上海湘俊气动工程股份有限公司			
材料	版本 A	产品名称	活塞杆
45# (GB/T699)	产品代号	替换号	
绘制		货品编码	
校核		产品图号	L-FGS6H1QPQ-MXL2
批准	重量	比例: 1:1	顾客代号

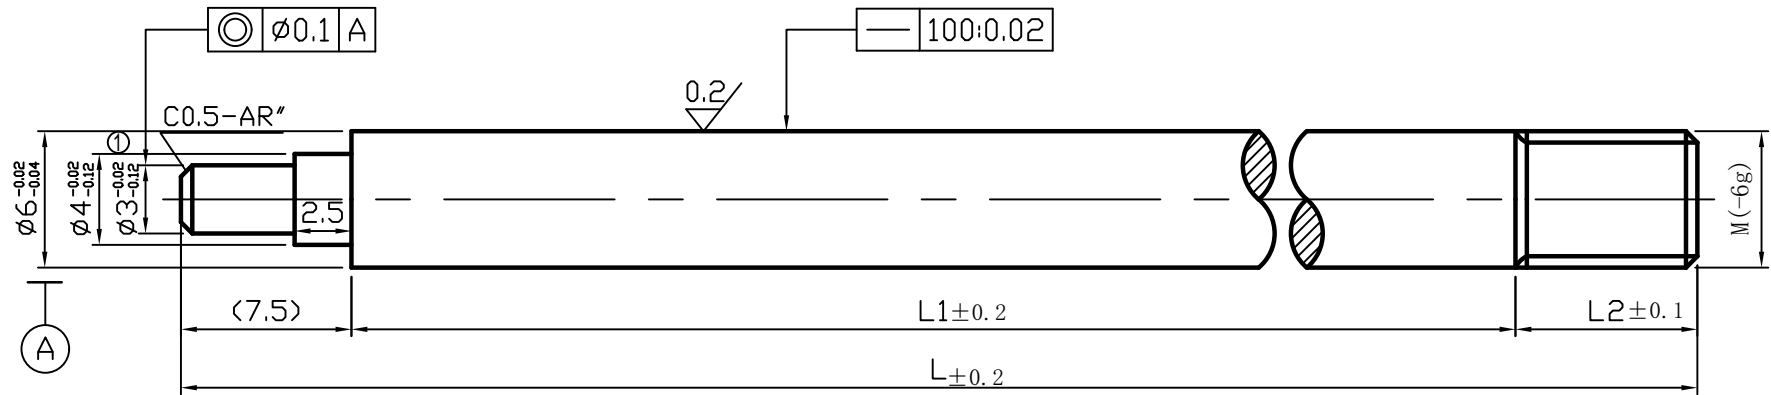
REVISIONS			
REV	DESCRIPTION	DATE	APPROVED
①	因供应商按原来的公差做不到, 由 $\begin{matrix} -0.02 \\ -0.04 \end{matrix}$ 改为 $\begin{matrix} -0.02 \\ -0.08 \end{matrix}$	2021-8-10	汤玲
②	领导要求按外螺栓活塞杆系列图纸更改L, 公差由+0.2改为 ± 0.2 , L1公差由+0.1改为 ± 0.2 , L2增加公差 ± 0.1 , 7.5mm改为参考尺寸	2022-9-30	汤玲
③
